設計・建設規格及び材料規格に関する日本機械学会への
説明依頼事項（その3）（案）

I 第1回会合資料に関するもの

1. 材料規格

JSME 図1

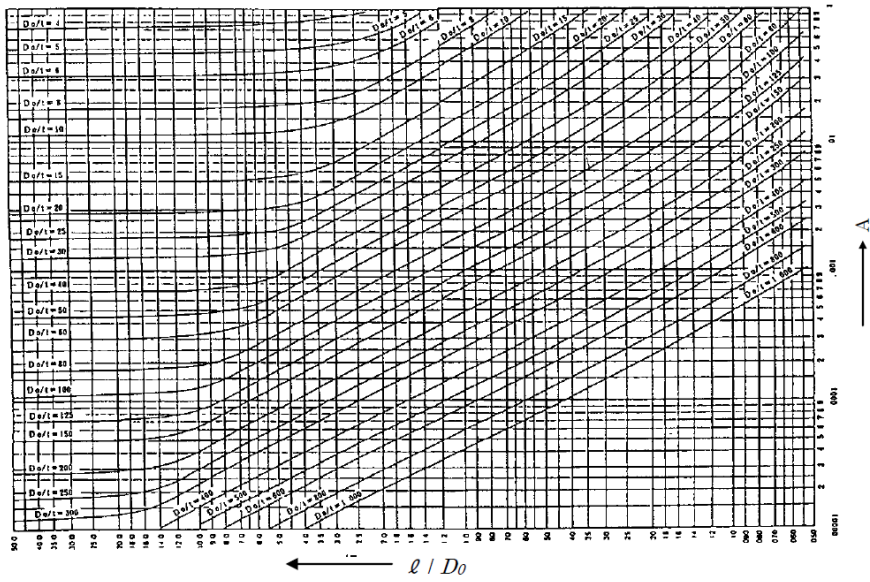
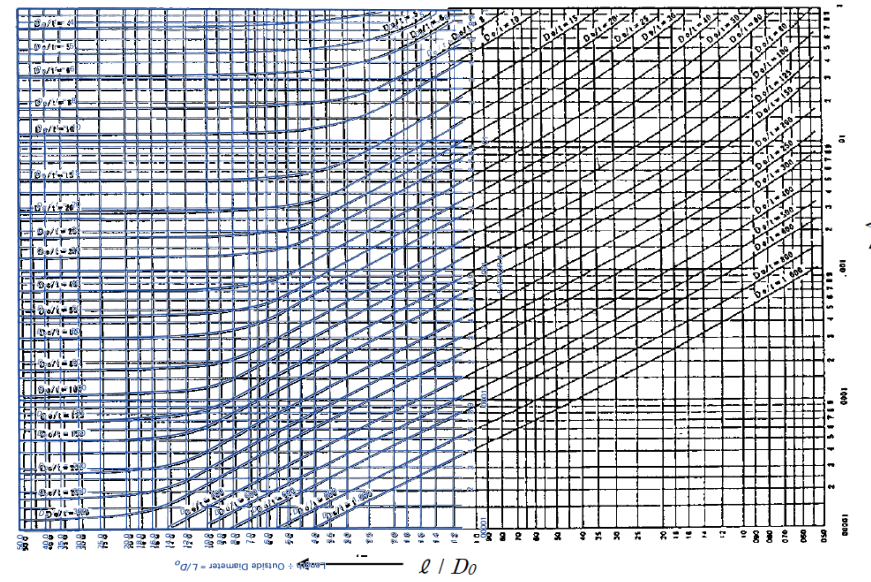
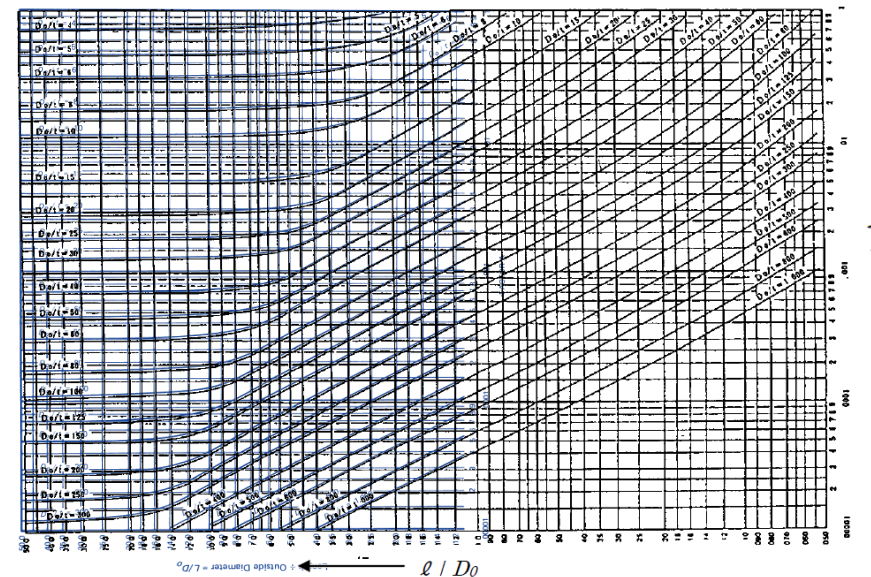
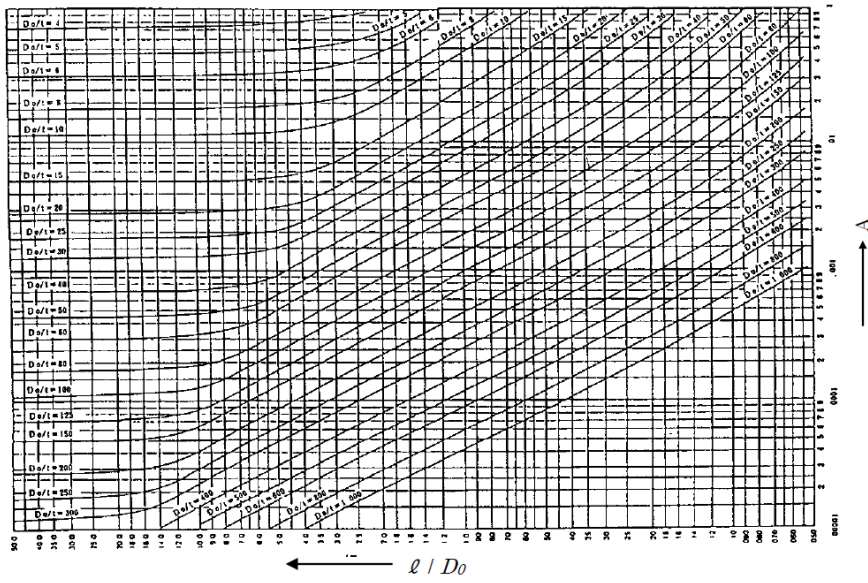
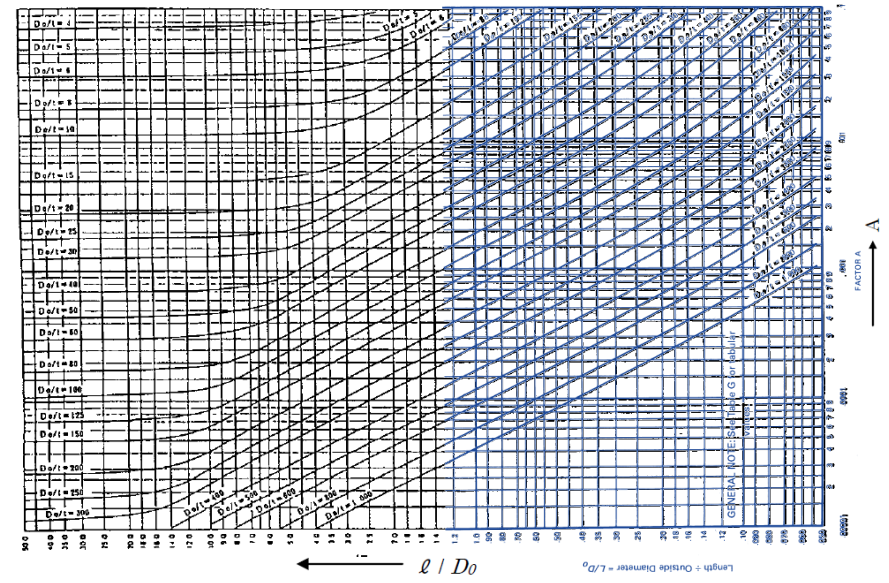
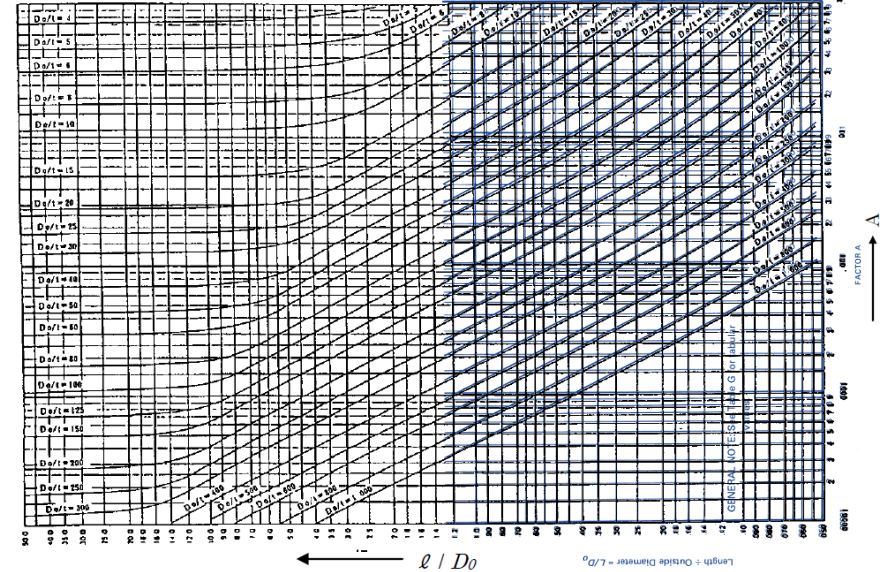
(a) (1/2)、(2/2)に分割・拡大されていますが、図中において「Do/t=250」等の表示位置が異なっていることから新たに図を作成したと思われます。図の根拠を示してください。

(b) JIS B 8265:2017 の「図 E. 9—外圧又は圧縮荷重を受ける円筒胴の形状曲線」にあつては、曲線を修正したと解説されており、「Part3 第 3 章 図 1 外圧チャート (形状に関するもの)」は JIS の図とは少し異なっています。曲線の出典及び曲線の変更有無が分かる資料 (図を重ねたもの) を含む分かりやすい資料を提示して下さい。

(7) 187 頁「Part3 第 3 章 図 1 外圧チャート（形状に関するもの）」が (1/2)、(2/2) に分割・拡大されていますが、横軸 l/Do は目盛が逆順（右側の値が小さく、左側の値が大きい）になっています。図を時計回りに 90° 回転させてはいかがでしょうか。

図は ASME 規格の外圧チャートを元に作成しております。軸ラベルの記載見直しや図中の注記の削除等は行ってはおりますが、分割表記や軸線と線図、Do/t 表記、等は ASME 規格のままとしております。(ASME 2011a Sec. II Part D Subpart 3(Metric)の外圧チャート (Fig. G))

図は ASME 規格の外圧チャートを基に作成しており、ご指摘の横軸－縦軸の位置関係も ASME 規格のままとしております。(ASME 2011a Sec. II Part D Subpart 3 (Metric) の外圧チャート (Fig. G))。したがって現行の表記のままとします。

JSME 図3

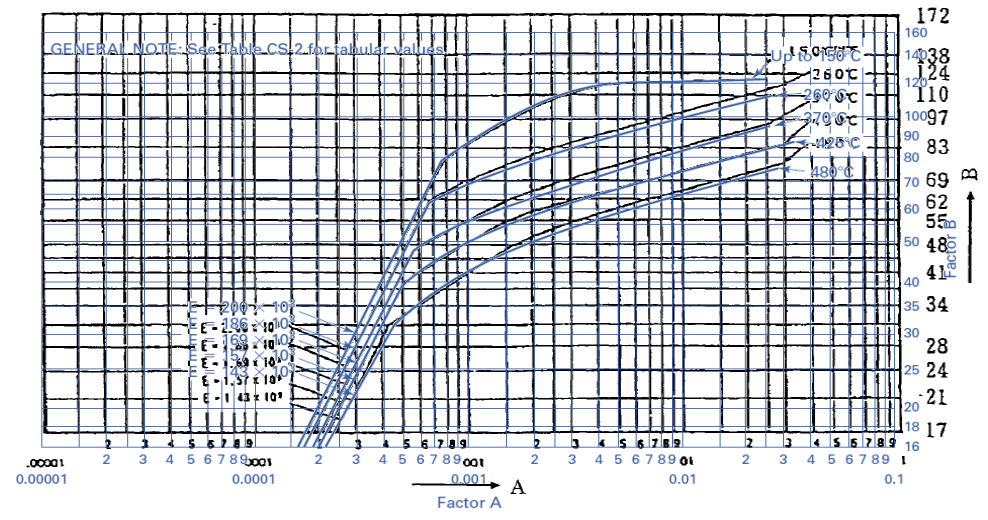
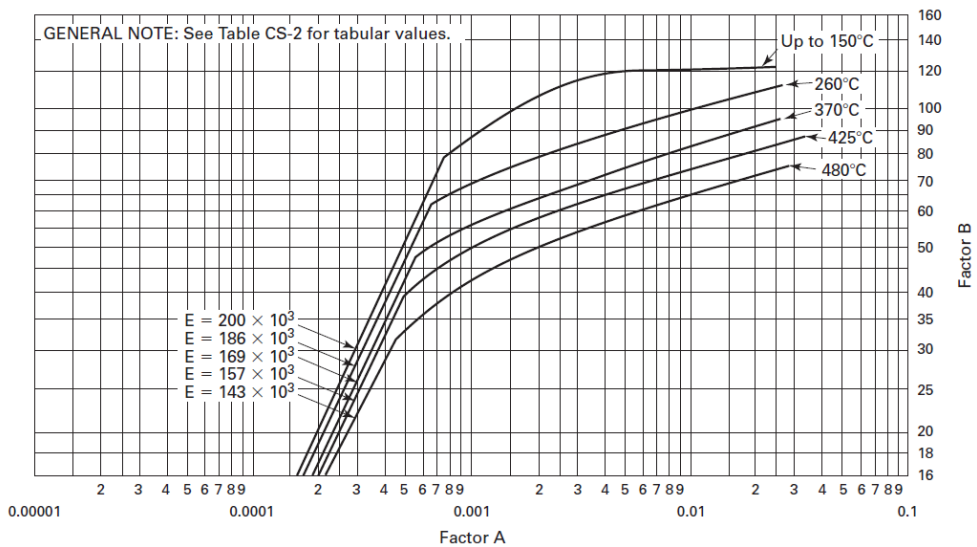
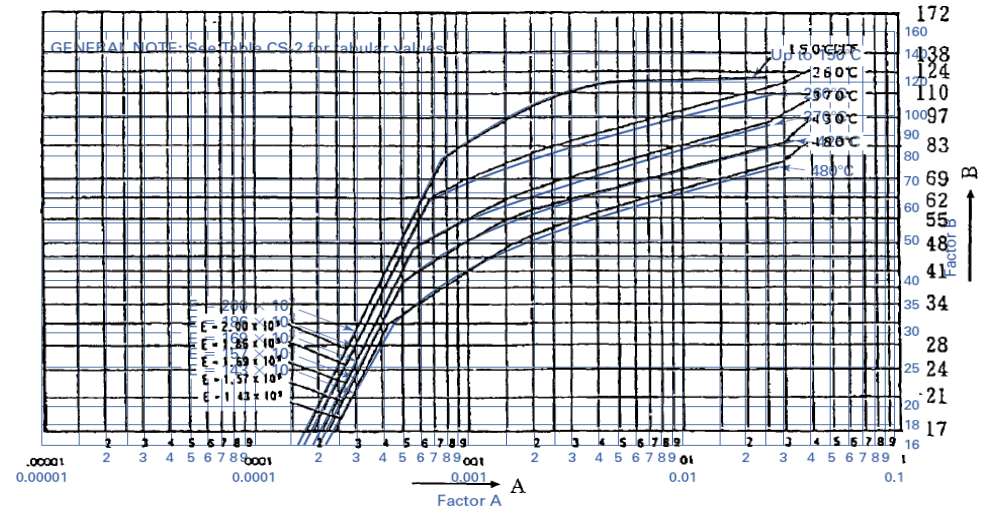
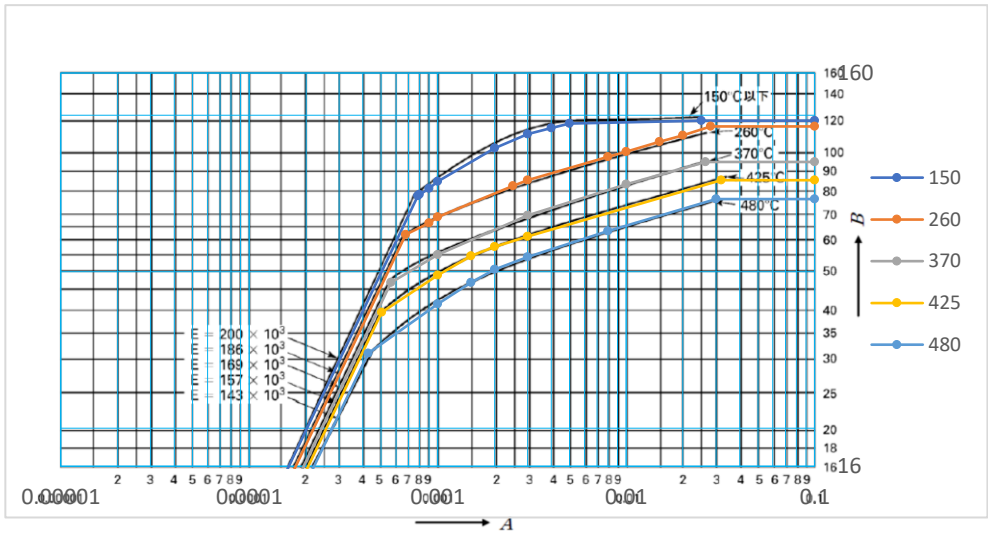
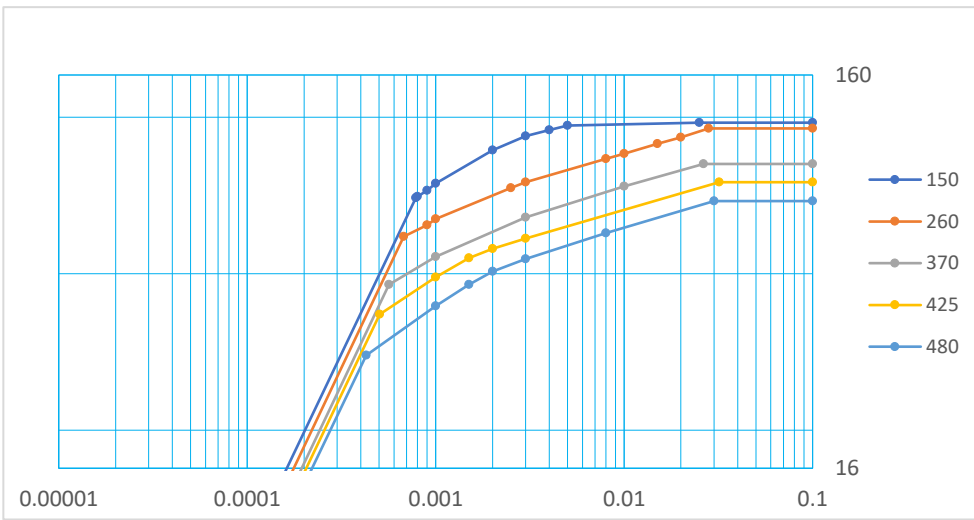
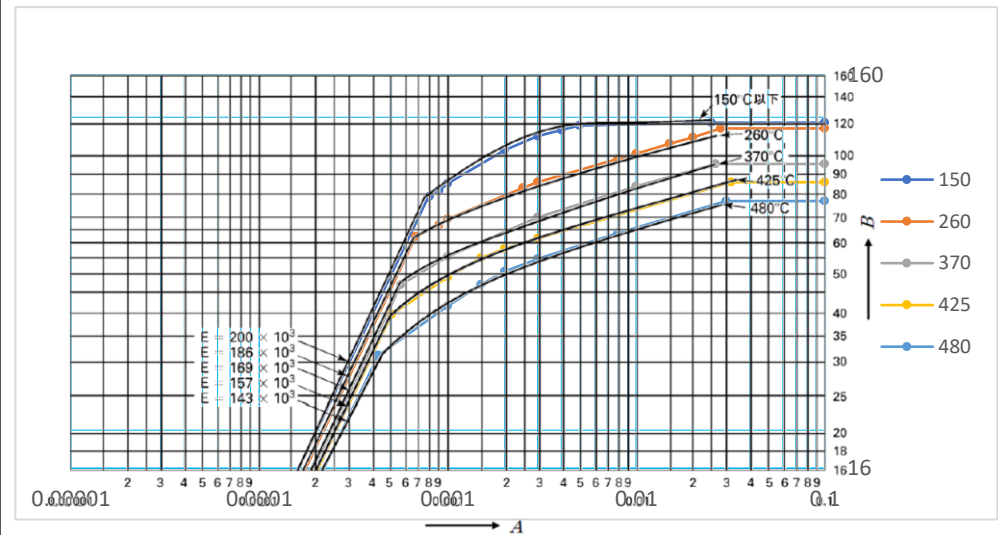
(a) 図に示す B 値 (縦軸) の目盛区分が変更され曲線が 2012 年版と同じものか確認できるよう、2020 年版の図と 2012 年版の図を重ねたものを提示してください。

(b) 図中 430°C の曲線が 425°C に変更されていますが、その根拠を示してください。

(c) 確認用に「Part3 第3章 図3 炭素鋼（常温最小降伏点が 210MPa 以上 410MPa 未満のもの）及びステンレス鋼（SUS410 及び SUS410TiB）」と「Part3 第3章 表 III 炭素鋼（常温最小降伏点が 210MPa 以上 410MPa 未満のもの）及びステンレス鋼（SUS410 及び SUS410TiB）」の値に基づく曲線を重ねたものを提示してください。

なお、線図自体に変更はありません。

JSME 図5

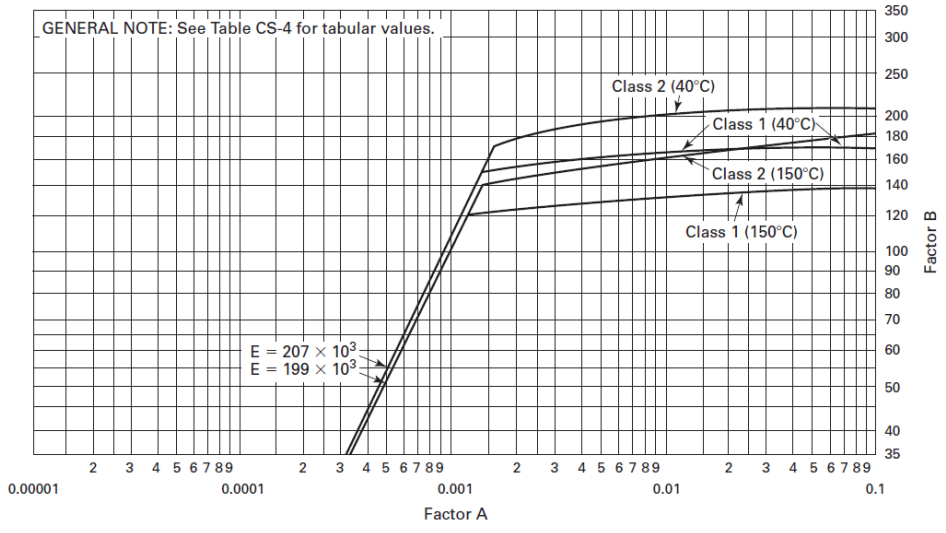
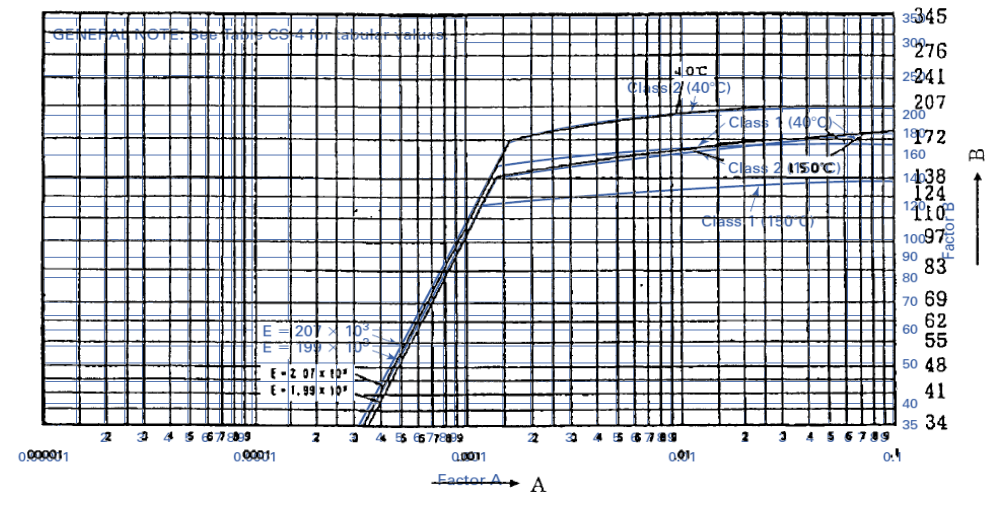
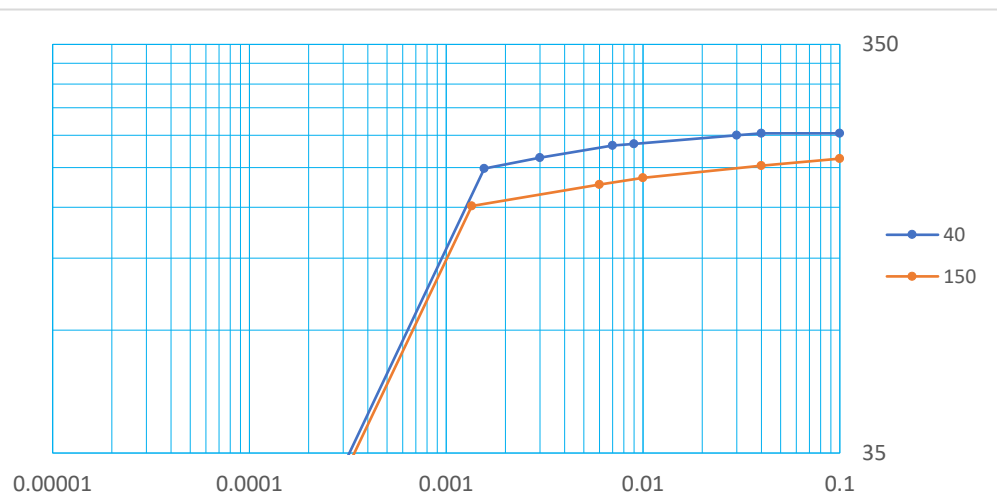
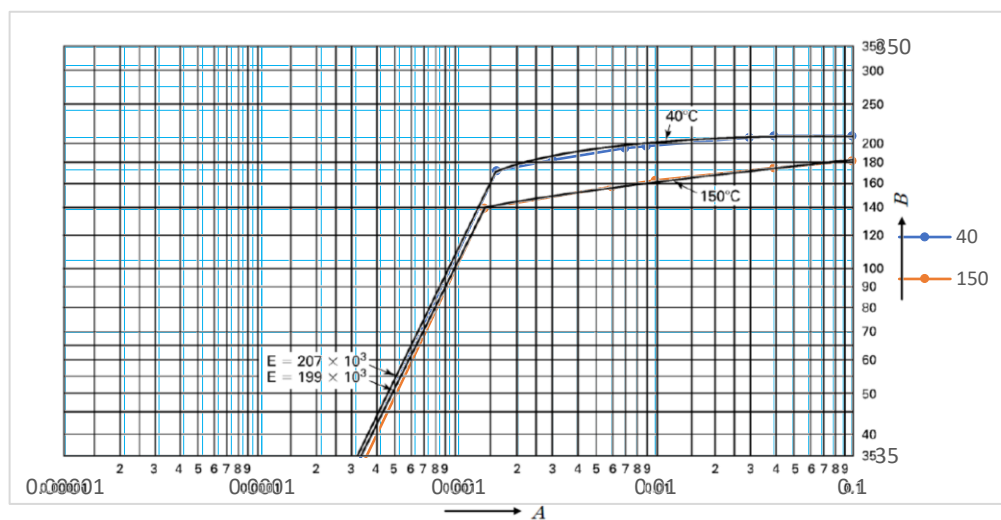
(a) 図に示す B 値（縦軸）の目盛区分が変更され曲線が 2012 年版と同じものか確認できるよう、2020 年版の図と 2012 年版の図を重ねたものを提示してください。

(b) 「Part3 第3章 図5 炭素鋼及び合金鋼（それぞれ常温最小降伏点が 410MPa 以上のもの）」と「Part3 第3章 表 V 炭素鋼及び合金鋼（それぞれ常温最小降伏点が 410MPa 以上のもの）」の値に基づく曲線を重ねたものを提示してください。

JSME 図6

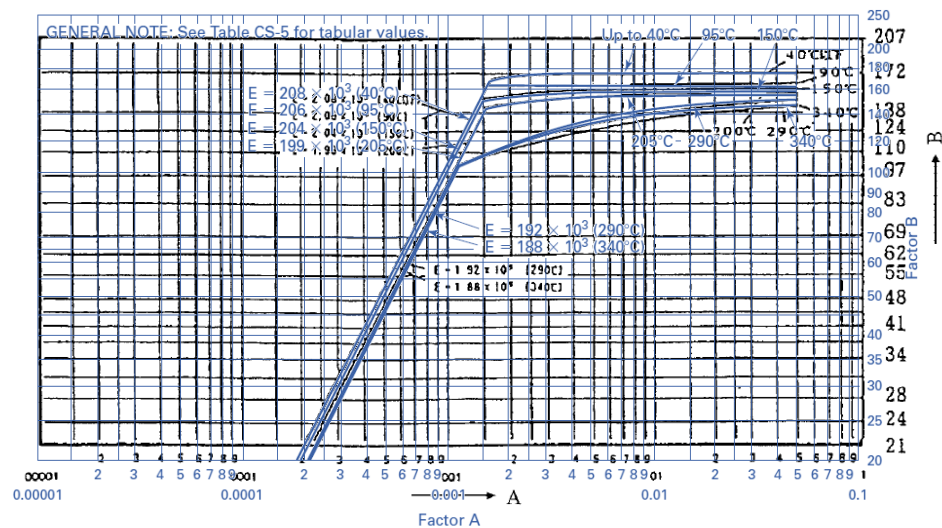
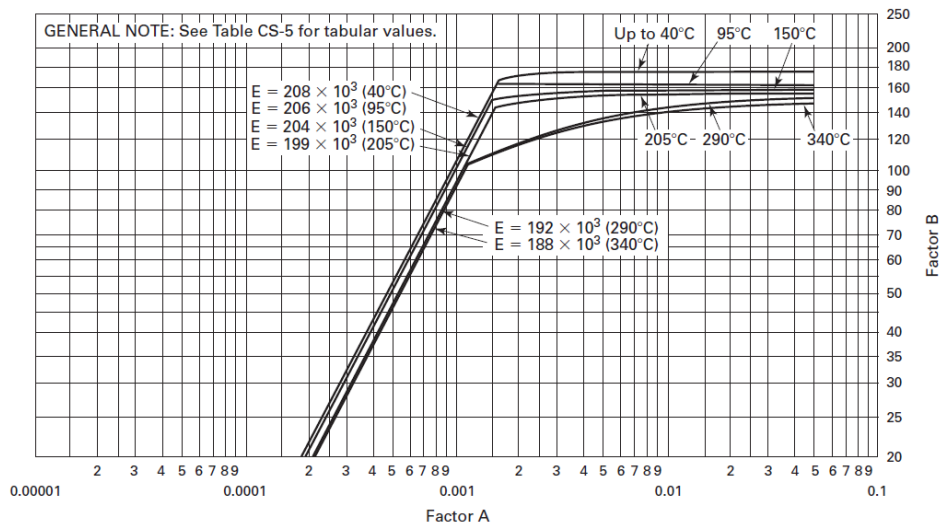
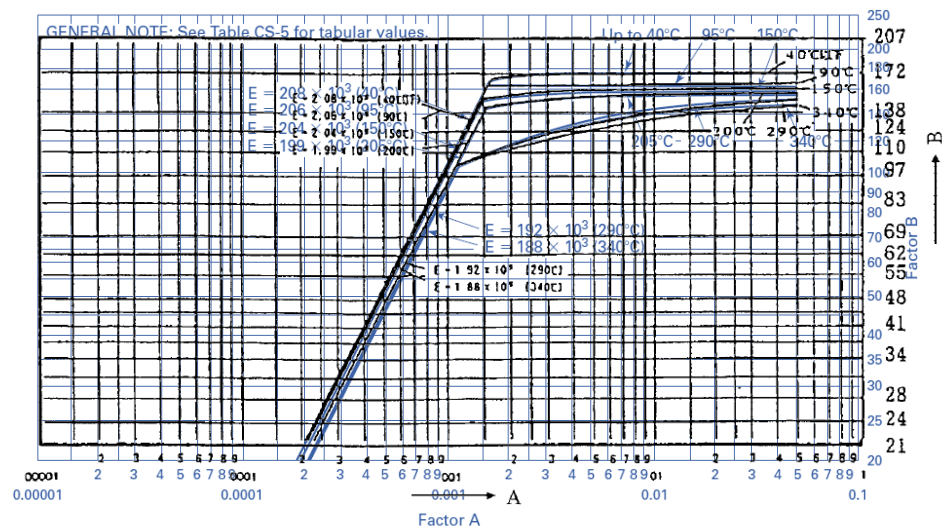
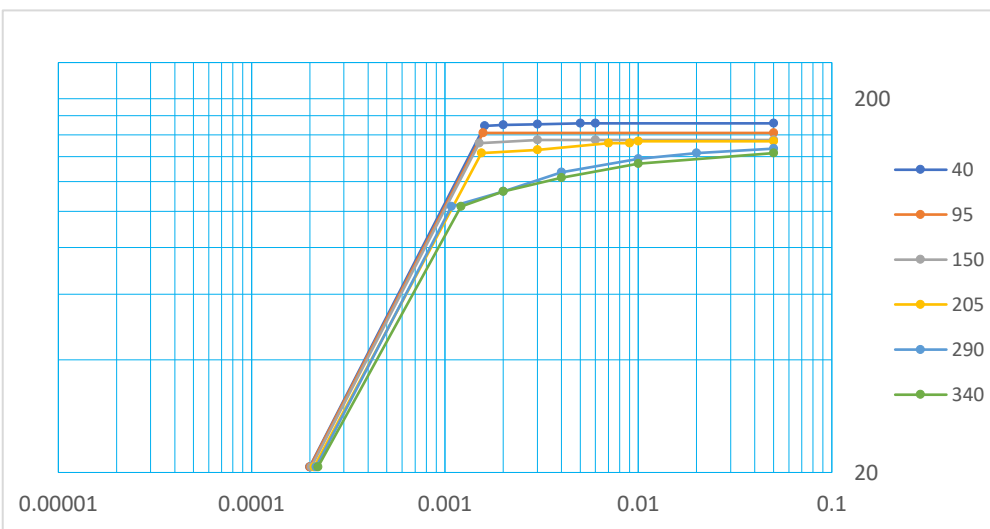
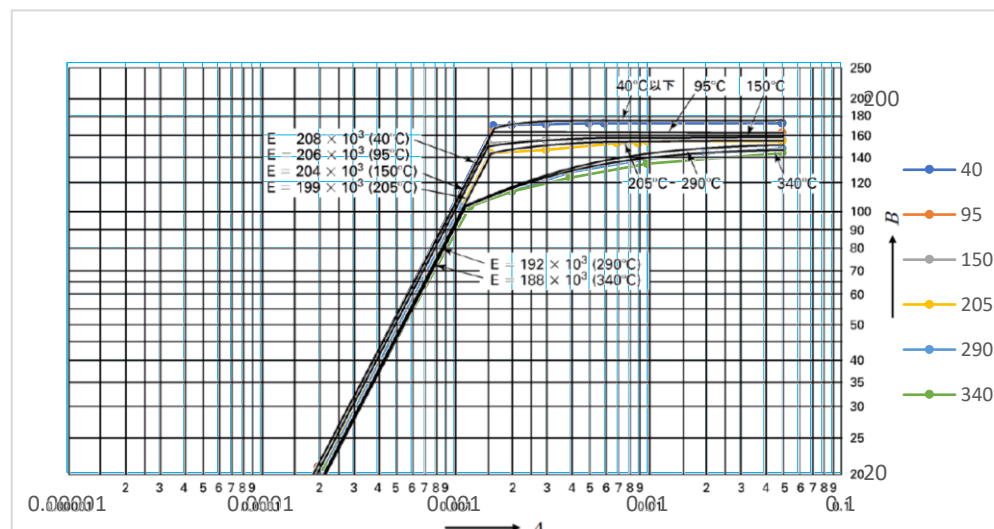
(a) 図に示す B 値(縦軸)の目盛区分が変更され、曲線も変更されています。曲線の温度も 90°Cが 95°C、200°Cが 205°Cに変更されています。図 6 の根拠を示してください。

(b) 「Part3 第 3 章 図 6 低合金鋼 (SQV1A、SQV2A、SQV2B、SFVQ1A、SFVQ1B 及び SFVQ2A)」と「Part3 第 3 章 表 VI 低合金鋼 (SQV1A、SQV2A、SQV2B、SFVQ1A、SFVQ1B 及び SFVQ2A)」の値に基づく曲線を重ねたものを提示してください。

なお、線図自体に変更はありません。

図 6 の根拠、出典は、ASME 2011a Sec. II Part D Subpart 3 (Metric) の外圧チャート (Fig. GS-5) です。
